Gamma H&C	Modello BRIO UP	N° I.T. 09_2016
Matricola 63610428	Oggetto Introduzione Nuovo Assieme Pulsantiera Capacitiva	N° Case N/D

Si informa che, in un'ottica di un continuo miglioramento del prodotto, a partire dal SN **63610428**, è stato introdotto un nuovo **Assieme Pulsantiera Capacitiva - CPU - Display**.

Assieme Pulsantiera Capacitiva - CPU - Display

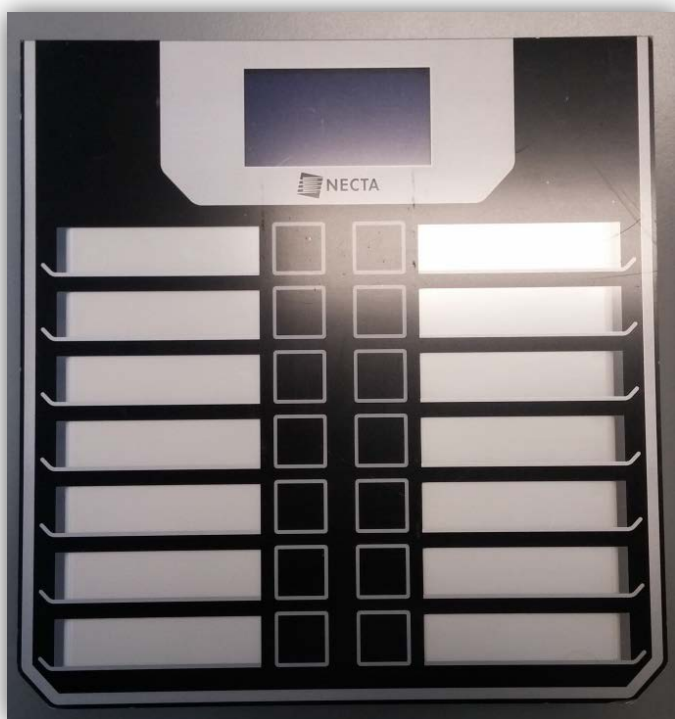
Il nuovo assieme è distinguibile dal pre-modifica per le **linguette** sui **flat** della tastiera capacitiva, che facilitano la manipolazione durante la **connessione / disconnessione** con la CPU.

Codice a ricambio **nuovo** "**Assieme Pulsantiera Capacitiva - CPU - Display**" : **260835**

Codice a ricambio "**Assieme Pulsantiera Capacitiva - CPU - Display**" **pre-modifica**: **258864**
(Non più disponibile)

Nota bene: la **nuova scheda CPU (260836)** ed il **nuovo Ass. Pulsantiera capacitiva (260837)** non sono montabili singolarmente sull'**Assieme Pulsantiera Capacitiva - CPU - Display pre-modifica: (258864)**.
